DODATEK č. 1 ke SMLOUVĚ O DÍLO

**„Dostavba zkušebny a skladu Divadla Spejbla a Hurvínka
a rekonstrukce rozvodů ÚT a ZTI**

v objektu Dejvická 919/38, Praha 6 - Bubeneč“

ZMĚNOVÝ LIST č. 01

BD DEJVICKÁ 38

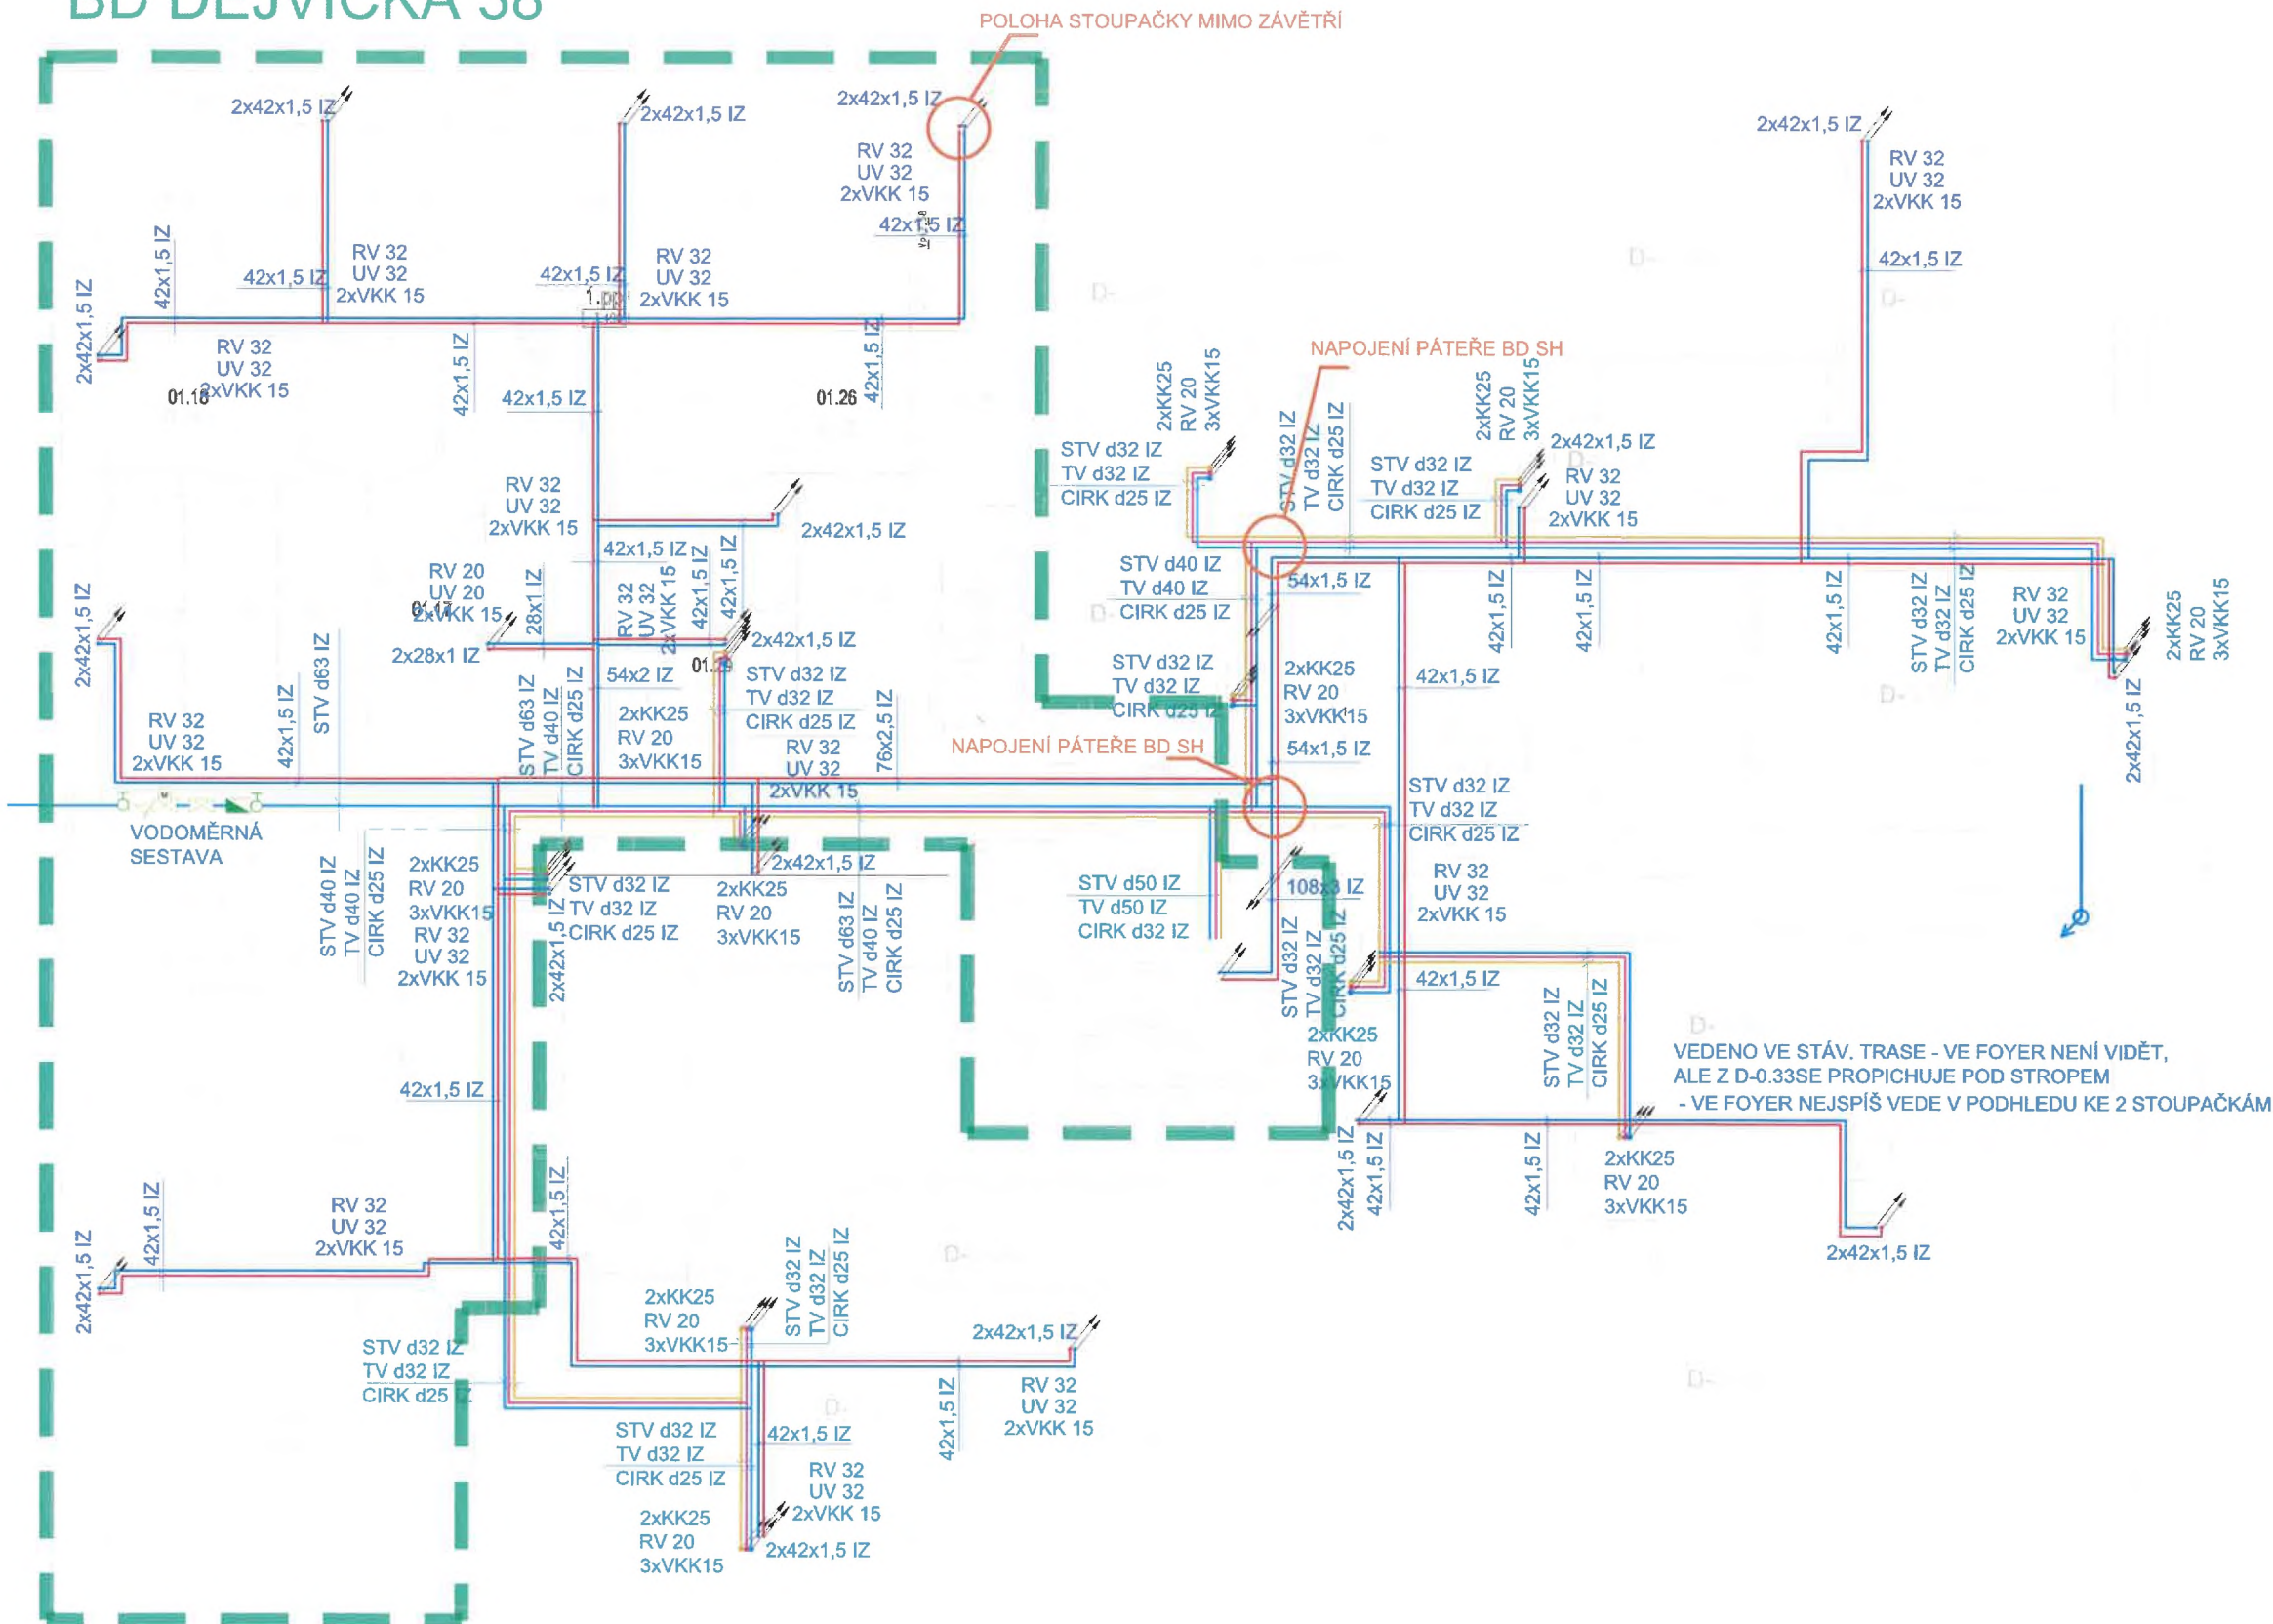
Na základě provedených sond a zjištění skutečného stavu dimenzí a tras rozvodů ÚT rozhodl AD o provedení nových ležatých, stoupacích a připojovacích potrubí ÚT v původních (větších) dimenzích proti PD a vydal upravenou PD (Příloha 3). Z tohoto titulu došlo i k záměně materiálu potrubí (z původně navržených rozvodů z mědi na uhlíkovou ocel). Vzhledem k rozhodnutí o realizaci připojení stávajících radiátorů (definitivní vyřešení rekonstrukce ÚT v 1 a 2. NP – ordinace) dochází k nárůstu množství potrubí.

Na základě provedených sond a po prohlídce stávajícího stavu ležatých a stoupacích potrubí ÚT bylo rozhodnuto, že nové rozvody budou provedeny až do 2. NP ve stávajících dimenzích. Současně budou připojena i stávající litinová otopná tělesa v 1. a 2. NP.

POZN: PŘÍPOJOVACÍ POTRUBÍ KE STÁVAJÍCÍM LITINOVÝM TĚLESŮM
BUDOU PROVEDENY V MĚDI VE SHODNÉ DIMENZI JAKO STÁVAJÍCÍ POTRUBÍ

* STOUPACÍ POTRUBÍ VE 2.NP BUDE PROVEDENO
SHODNÉ DIMENZE JAKO STÁVAJÍCÍ POTRUBÍ

POHLED STĚNA A

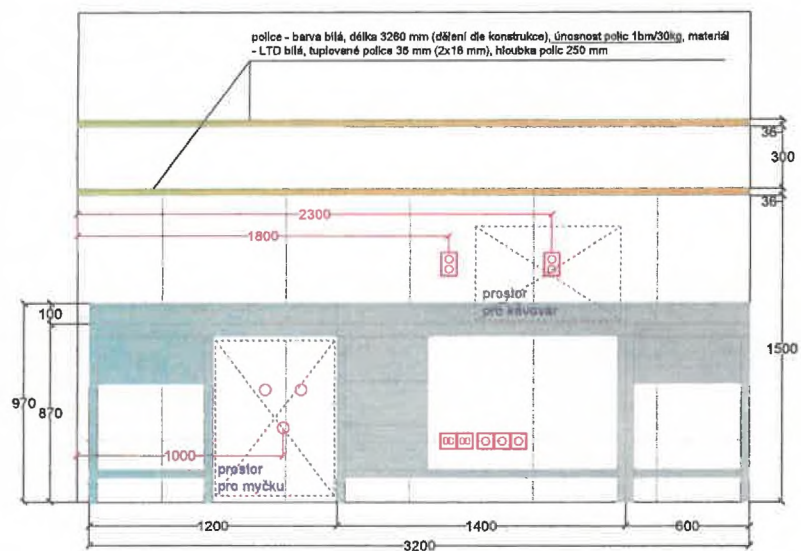
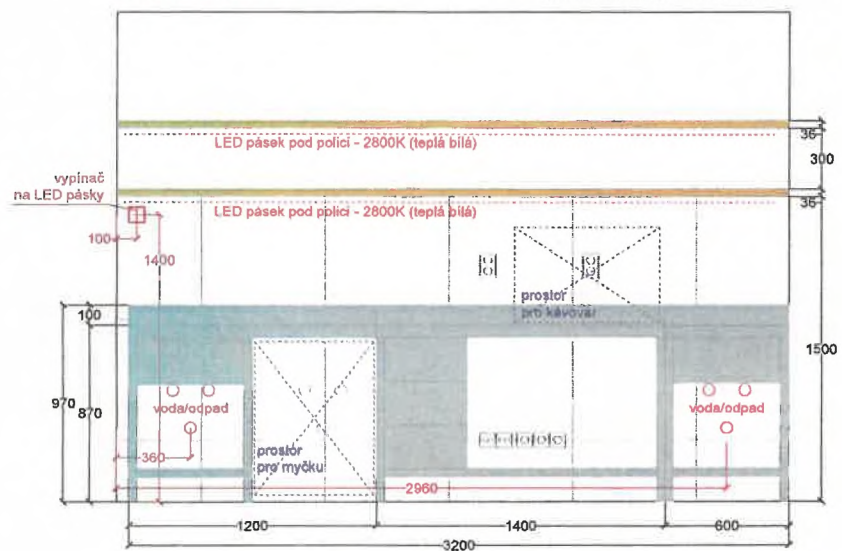
stávající rozvody ponecháme, doplníme dvakrát vodu a odpad
vyměníme elektro kompletace ABB LEVIT řad 5
